第四屆前海·香港青年設計師競賽

第一輪答疑文件

項目一 三座天橋

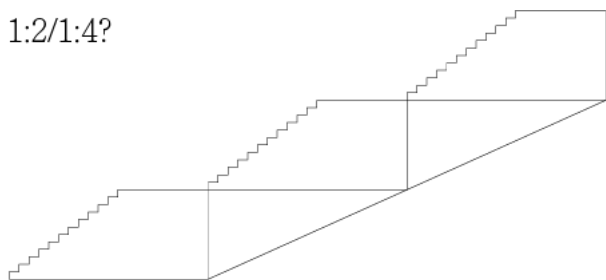
12. 三座天橋與景觀結合緊密，如 T3 附近地面景觀豐富無準確平面難以交接。

可否提供三塊場地的現狀景觀平面圖？

回復：補充三座天橋周邊首層平面圖，詳見附件。

天橋: 1:2/1:4 是做樓梯還是坡度的斜坡?

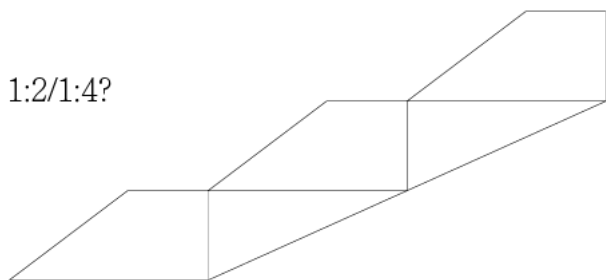
14. 天橋部分：1:2 或 1:4 比例，是指樓梯的坡度，還是坡道的斜坡？(附圖)

1:2/1:4?

1:2/1:4?

回復：(1) 本項目電梯、坡道、樓梯可根據場地條件及設計需求優化調整，方案設計可合理利用天橋兩側宗地內設置的電梯、扶梯、樓梯。天橋兩側地塊銜接部分圖紙及詳見附件。

回復：詳見問題 2 答覆。

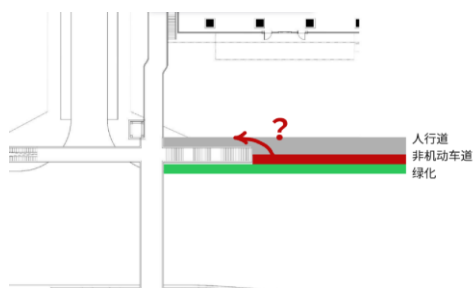
43. 天橋設計是否嚴格遵循設計範圍內的規定，天橋寬度是否可大於 4.5 米？

回復：可以。但天橋寬度增加投資成本，競賽要求考慮成本因素，詳見競賽公告。

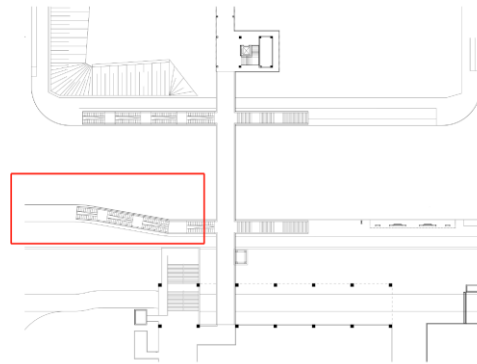
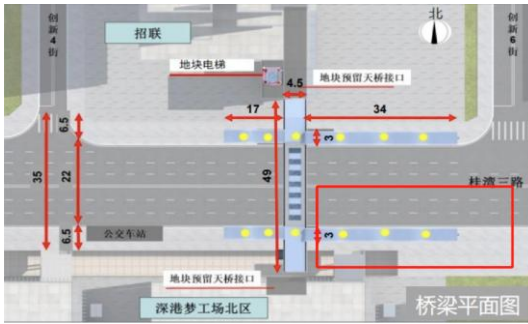
45. 在給出的 cad 檔中天橋落地部分會出現遮擋非機動車道和部分人行道的情

況，為了天橋設計的合理性，是否可以在天橋周圍局部調整非機動車道路和人行道走向？

回復：可以。

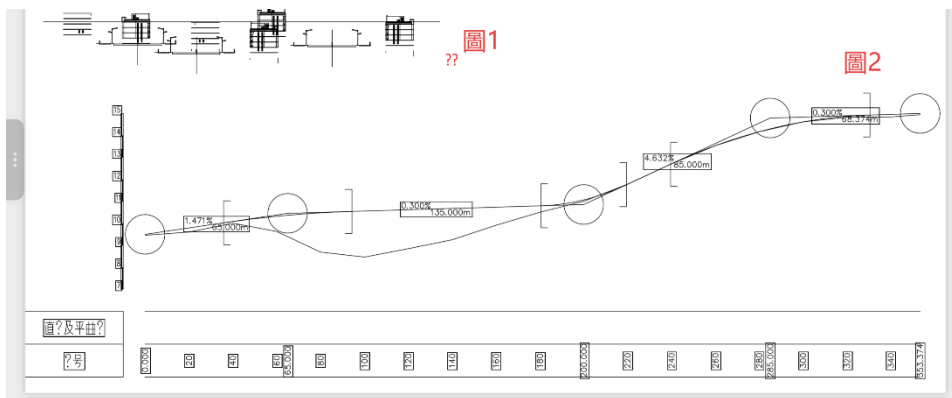
56. T3 橋樑兩端住宅預留接口結構是否可以搭接力還是必須完全脫開形成獨

立結構？

回復：根據前期研究，接駁處無法承托主橋，需利用綠化帶或慢行系統額外佈設橋墩，橋墩的佈設應考慮慢行空間滿足《城市道路設計標準》（SJG69-2024）要求。

回復：詳見問題 19 回復。

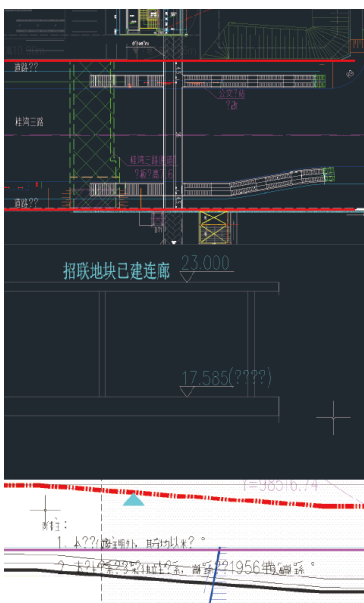
58. 關於 CAD 圖紙標注問題

圖紙中標注的「圖 1」與「圖 2」請問具體代表什麼？是否為剖面位置編號？

左下角標注（如「直？及平曲？」）文字模糊不清，是否需由參賽者補充？或可提供該處的標準說明範本？

回復：上述圖紙不涉及天橋設計，可以忽略。具體請以 CAD 佈局空間內容為準。

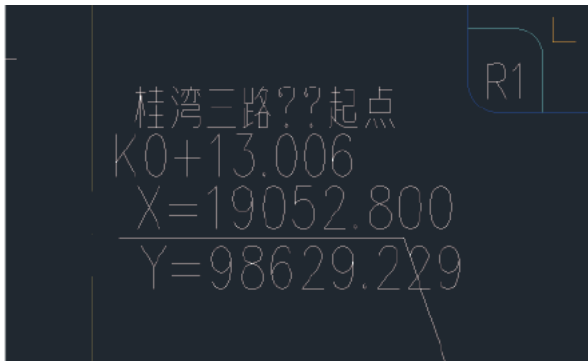
60. 是否有沒有亂碼的圖紙？另外，圖中的問號代表什麼意思？(附圖)

亂碼的圖紙中間號的是指甚麼？

回復：以本次更新圖紙資料為準。

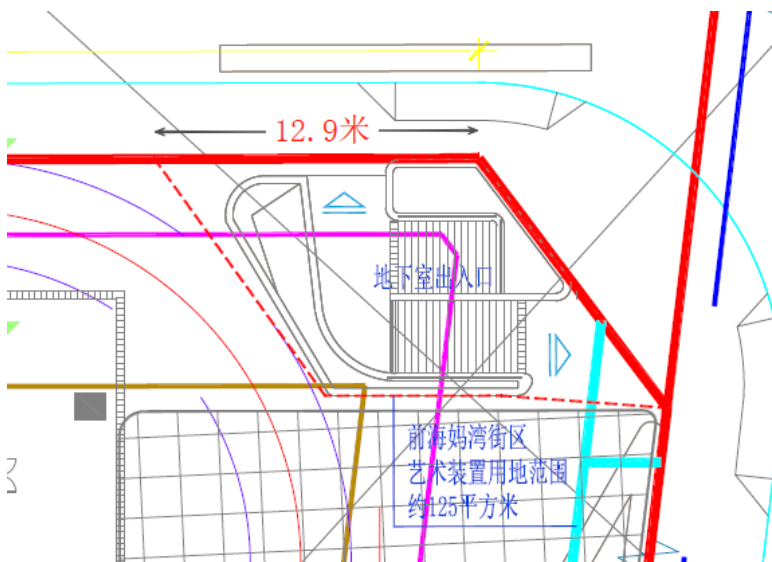
61. 圖中標示的 K0+13.006 是指什麼？是指標高嗎？（附圖）

圖中K0+13.006 是甚麼？

回復：不涉及本項目設計，以本次更新圖紙資料為準。
